第2回 県有施設等耐震検討チーム会議

専門家意見聴取施設の概要と対応案について

平成31年4月23日
行政経営・FM課

県立美術館 避難経路

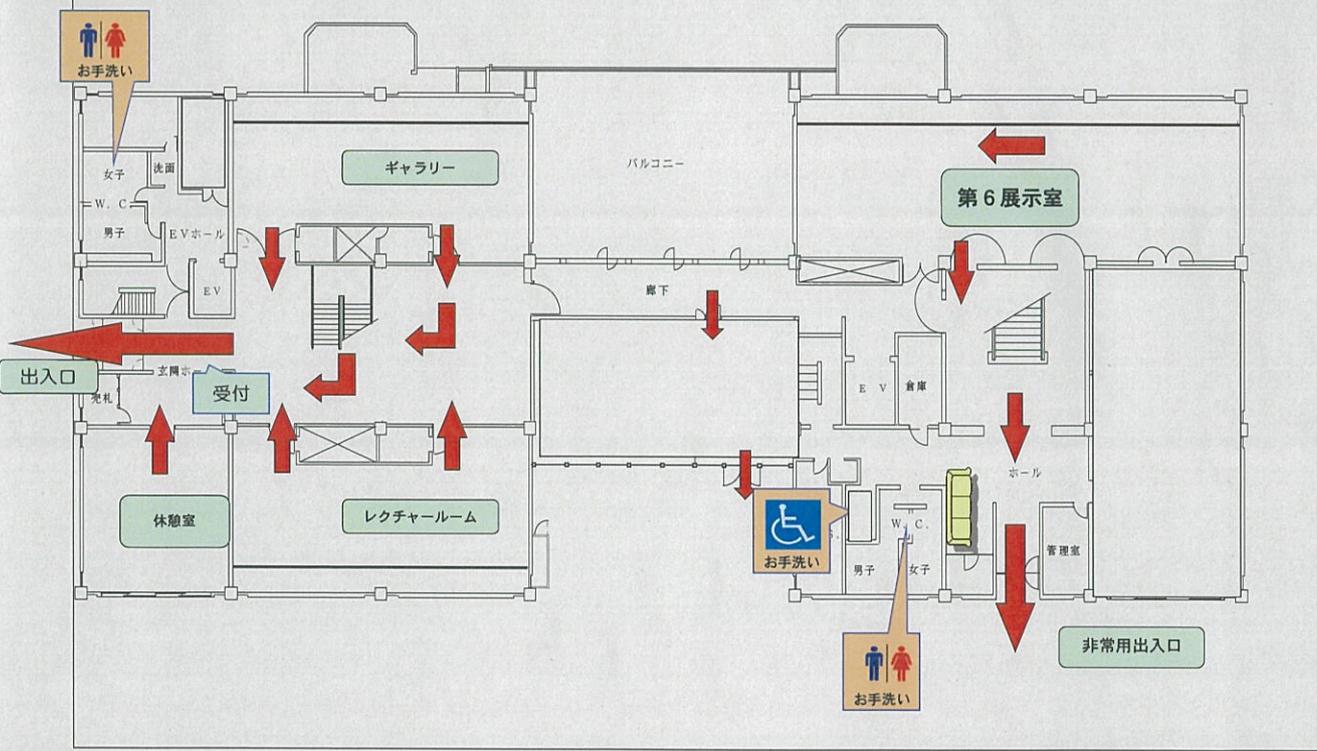
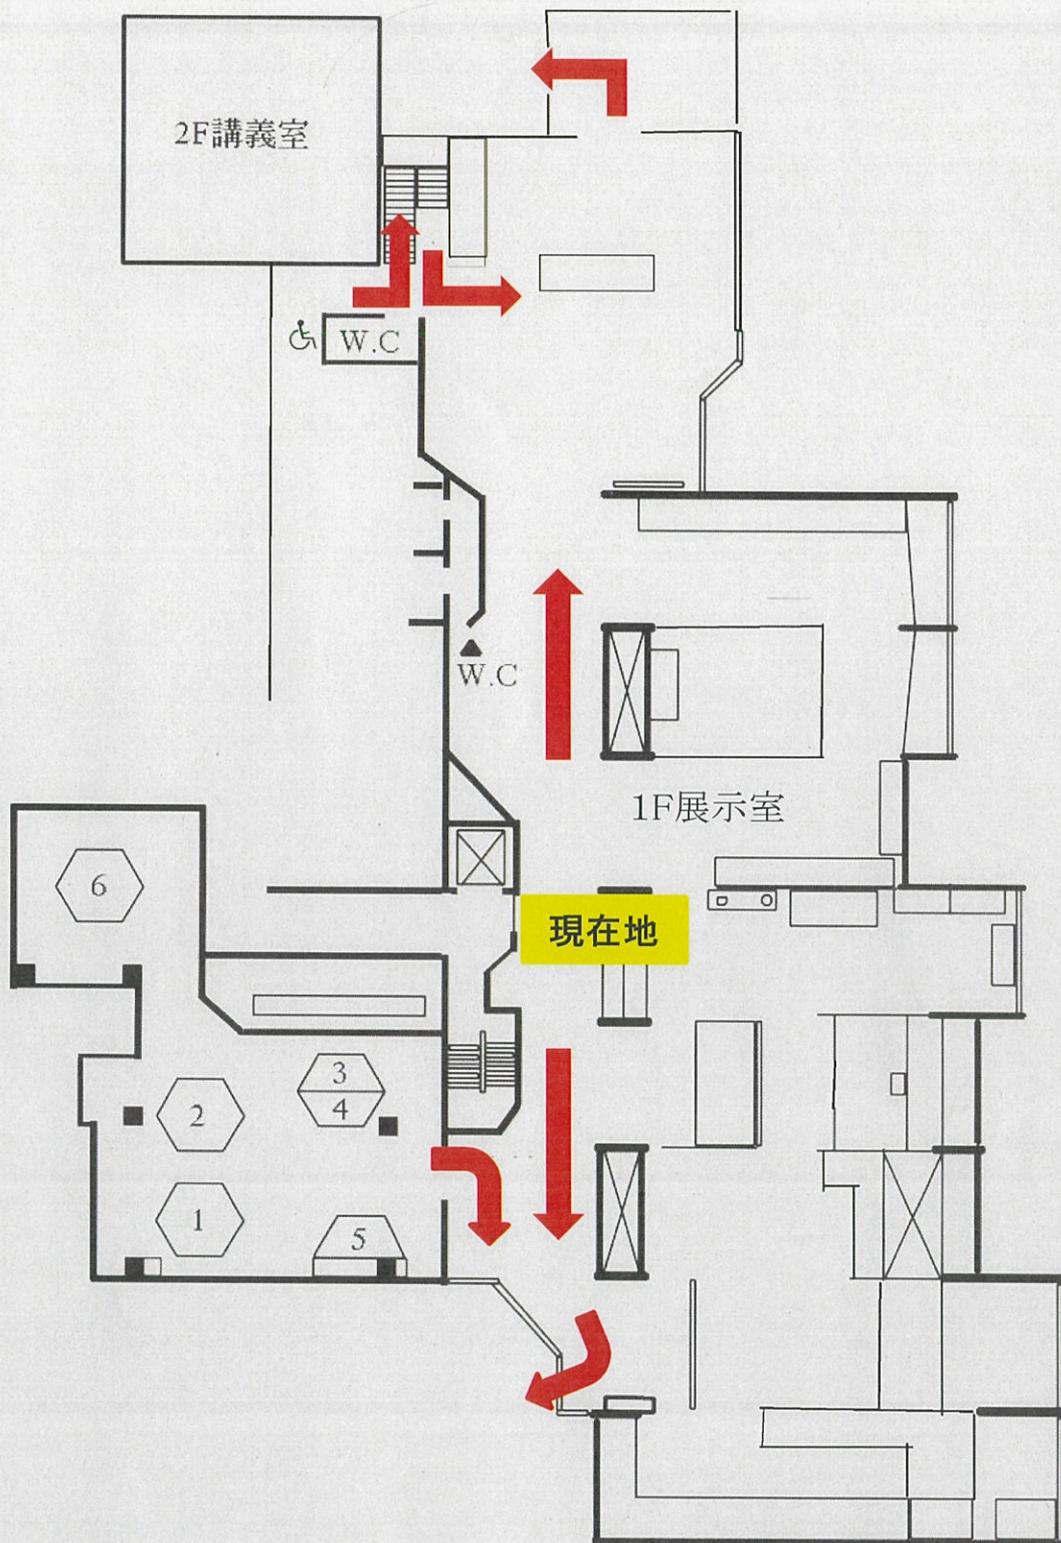
部局	施設名	棟名	グループ	最小Is値	建築構造		地震防災		対応案		備考
					元 稔南大学教授	阿波野 近畿大学教授	牧 京都大学防災研究所教授	ハード対策	ソフト対策		
1	美術館	旧館	①	0.15	少しの対策でIs値は良くなる施設。 対策の優先順位は、①B1階の高軸力柱1本の改善、②B1階Y方向3通りに耐震壁設置、③1、2階Y方向3通りに耐震壁設置。	潜在耐力はある。高軸力柱を改善すれば崩れる恐れは少ない。応急的措置はB1階の高軸力柱1本の改善 将来的な耐震改修は開口部に垂れ壁設置		【応急】<6月補正> 地下1階の高軸力柱の補強			(その他) 専門家の意見を踏まえ、避難経路を見直し 文化会館と併せて大規模リ ニューアル検討中
		新館接続棟	②	0.39	【新館】 高軸力柱を改善すればIs値が良くなる。対策の優先順位は、①B1階高軸力柱1本の改善、②B1階Y方向3通りに耐震壁設置、③1、2階Y方向4通りに耐震壁設置 【接続棟】 整形な架構の鉄骨造で、柱梁接合部も正しく施工されており、粘りも十分期待でき、心配のない構造である。本館地階の剛強な鉄筋コンクリート造の上にあるが、地震時に下部構造との共振の心配はないと考えられる。	【新館】 高軸力柱を改善すれば数値が良くなる。応急的措置は高軸力柱1本の改善 将来的な耐震改修は開口部に垂れ壁設置 【接続棟】 層せん断力係数(地盤の水平の揺れが建物にかかる負荷を計る指標)が標準の3倍あるが、それほど心配はないと考えられる。	応急対応ができるまでの間、ウィークポイントの柱の近隣を避けるような避難経路を検討した方がよい。	【応急】<6月補正> 新館地下1階の高軸力柱の補強			
		民俗博物館	民俗博物館	②	0.36	地震の揺れで直ちに崩壊する箇所はない。展示ゾーンについて、高窓部の柱が短柱であるので、スリットを入れると良いが、現状Is値0.36が0.40程度には改善が見込めるが十分ではない。十分な耐震性改善のためには、本格的な耐震改修の検討が必要である。	同左	余震で倒壊する可能性が低いのなら慌てて避難する必要はない。 展示物が倒壊する恐れがあるなら、防止対策と注意喚起をするのがよい。	【耐震改修】 耐震改修工事(H24年度設計済)を実施する方向で検討。 <<6月補正>> 耐震改修工事修正設計を実施 <<9月補正>> 耐震改修工事実施を検討	(その他) 専門家の意見を踏まえ、避難経路標示に展示物倒壊危険の注意喚起を掲示

登美学園(中軽度棟)避難経路図

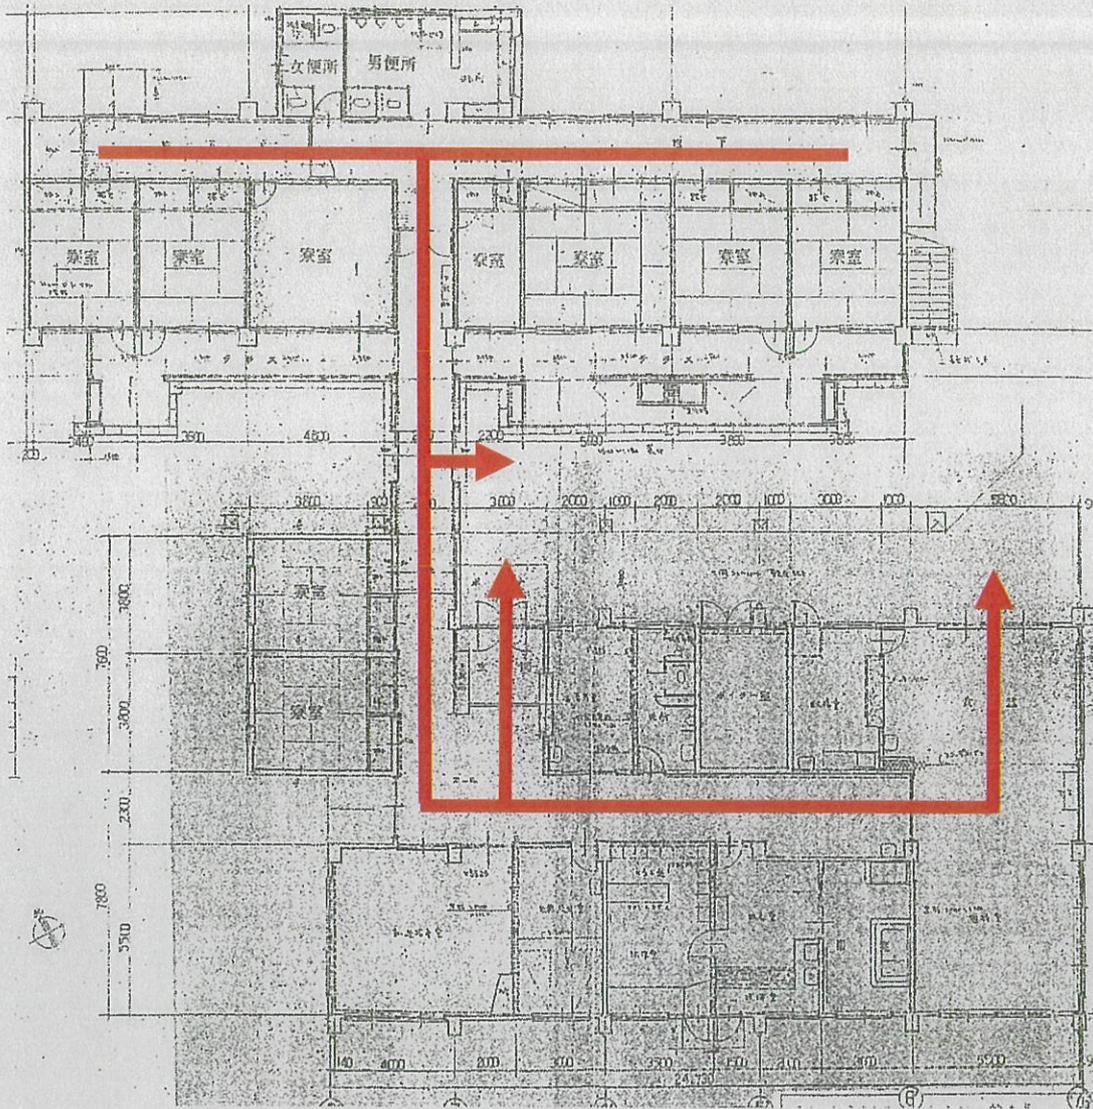
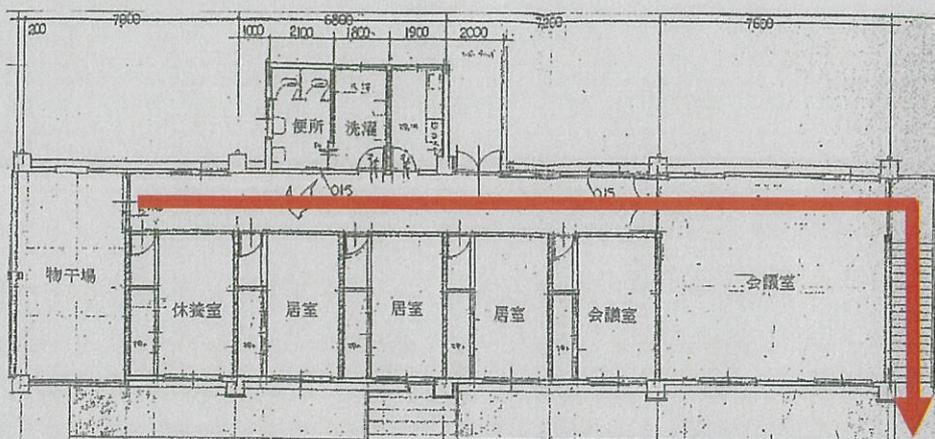
4	登美学園	中軽度棟	②	0.45	1階廊下の東側の窓に対して開口閉塞壁補強を行うことで耐震性を向上させることができる。ただし、コンクリート強度調査が必要。	同左	コンクリート強度が調査されておらず、耐震性が不確定であり、最寄りの出入口からできるだけ早く建物の外へ避難することが必要。 北側の建物について、東出口からの避難も検討すべき。	【応急】<6月補正> 東側窓に対する開口閉塞壁補強	<<通常予算>> コンクリート強度調査	(その他) 専門家意見を踏まえ避難経路を作成。	登美学園・筒井寮の建替整備 を実施中。 二つの施設を一体的に整備し、現在の登美学園の敷地内に新しい施設を建設。
		筒井寮	本館	②	0.43	1階東面の増設壁補強及び2階X方向の構造スリット補強により偏心率を改善、1階X方向の構造スリット補強による靱性を向上させることができる。	同左	1階は3ヶ所の玄関から建物の外に避難、2階は1階への階段または外部階段から避難。 応急対策までの間、地震時には東・西渡り廊下棟の出入口には向かわないようにする。	【応急】<6月補正> Y方向1階東面の増設壁補強、X方向1階及び2階の構造スリット補強	(その他) 専門家意見を踏まえた避難経路作成。	第一期工事 居住棟建設 (R2年春完成予定) 第二期工事 管理棟・指導訓練棟建設 (R3年度完成予定)
			給食・浴場棟	②	0.36	現在の診断基準(厚10cmの壁の耐力を評価)により再評価すると、耐震性能は高くなり、応急補強は不要と考えられる。	同左				
			東渡り廊下棟	①	0.05	X方向は、架構の曲げ耐力及び保水平耐力を向上させるため各フレームに方杖補強を行う。Y方向は架構の保水平力を向上させるためブレース補強を行う。また、コンクリートブロック壁を撤去する。東・西渡り廊下の一方だけを改修し、一方を使用停止とするなどの運用も検討するとよい。	同左		【応急】<6月補正> 各フレームへの方杖補強、ブレース補強、コンクリートブロック壁の撤去及び簡易な壁の設置		
8	西渡り廊下棟	①	0.05	同左	同左						
9	薬事研究センター	本館	③	0.10	2階は十分壁があるので問題ない。1階はX方向は補強してもIs値は0.3程度。応急改修でなく、耐震改修設計に基づく改修を進める方がよい。	袖壁では耐力は上がらない。短柱を巻いて補強すべき。簡易改修でなく、耐震改修設計に基づく改修を進める方がよい。	外部の避難経路は建物から極力離れた導線を取ることで。	【耐震改修】 耐震改修工事(H23年度設計済)を実施する方向で検討。 <<6月補正>> 耐震改修工事修正設計実施 <<9月補正>> 耐震改修工事実施を検討	(その他) 専門家意見を踏まえた避難経路作成。	耐震改修により Is値は0.76の見込み

※北側建物の北及び東出入口は建替工事の仮囲いで行き止まりのため、避難経路には使用できない。

郵便局 避難経路

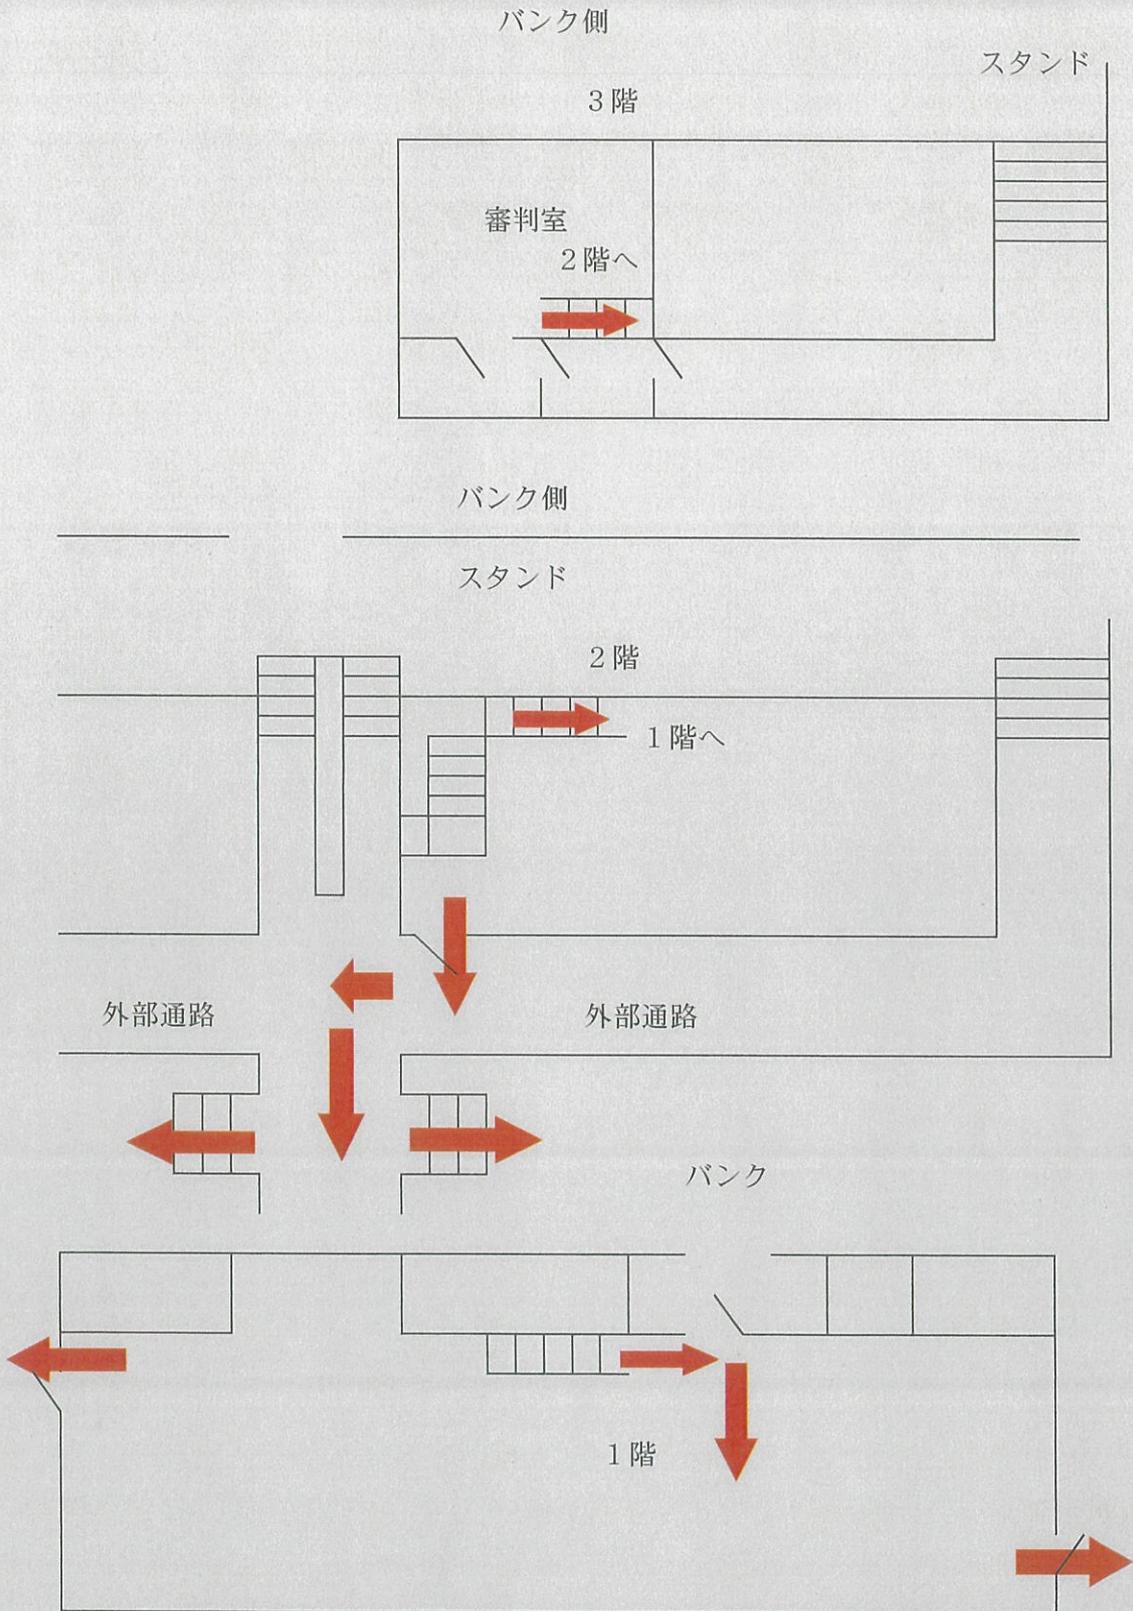
部局	施設名	棟名	グループ	最小Is値	建築構造		地震防災		対応案		備考
					元 稔南大学教授	阿波野 近畿大学教授	牧 京都大学防災研究所教授	ハード対策	ソフト対策		
12	農林部 中央卸売市場	郵便局	④	0.39	屋根裏のロックウールがある。正確なIs値の算出のためには、まずアスベスト調査が必要。設計どおりなら、耐震性に問題はないはず。	同左	屋根裏のアスベスト調査が先に必要。避難経路は問題ない。	—	(その他) 避難経路の掲示と避難・誘導訓練の実施 アスベスト調査の実施。その後の対応検討中	H30年度市場再整備基本計画とりまとめ	
13	県土マネ 吉野土木事務所	本館	④	0.46	1階のRC壁設置は、使用上支障がないのであれば実施すべき。3階にある極脆性柱は、スリットを入れることが望ましい。庇は袖壁又は鋼管柱の設置が現実的。	同左	玄関底部分、1階廊下は破壊される恐れがあるため、その部分を選り外して外部に避難できるルート考える。2階宿直室からの避難も検討すべき。	【応急】<<6月補正>> 1階倉庫内にRC壁を設置 3階炊事場の極脆性柱に構造スリットを入れる 玄関底の落下防止に袖壁補強の設置	(その他) 専門家の意見を踏まえ避難経路の作成	施設の移転を検討中	
14	県立医科大学 独立行政法人	一般教育校舎	①	0.26	・最終的な移転の方針が良いがそれまでの間どうするか、移転までのロードマップの前倒しなどは県と相談すべき。 ・コンクリート強度が極めて低いので、解体すべきという診断書の見解は妥当といえる。常時の構造安全性の検討が必要。現状構造体に有害なクラック、床のたわみ等の有無の調査、コンクリート強度の追加調査等が必要。 ・すぐに解体できないとしても、放置せず、何らかの応急構造対応が必要。 ・以上の建物調査及び応急構造対応は、この建物の設計者が対応するのが本来である。	全体の強度を上げることについては、コンクリート強度が低いので、補強に対して保証はできない。補強しないよりは良いが、崩壊しないとは言いきれない。	・耐震性が低く危険な建物を明示し、地震時には直ちに避難するよう建物利用者に知らせるべき。 ・病院BCPと建物崩壊時に人命をどう守るか2つの観点で検討すべき。 ・避難経路については、建物のエクspansionや、施設内の危険物を考慮の上検討してはどうか。 ・化学薬品が保管されている部屋前は、地震により化学反応が起きていると推測されるため、避難経路から外すことが望ましい。	<<6月補正>> ・応急対応が必要な箇所、工法を確定させるための調査を実施	(その他) ・建物強度のチェックとして、定期的なクラック確認の実施。 ・避難訓練の実施、避難経路及び建物の危険な位置の周知徹底。 ・移転計画及び新A病棟の建設の前倒し検討。 ・職場巡視を毎月実施し、備品等の転倒転落防止や通路確保などを指摘、改善を促す。 ・奈良県医大耐震化対応プロジェクトチームを設置し、課題に対して迅速かつきめ細やかな対応を実施。	H30年度新キャンパス整備(先行整備分)基本計画策定
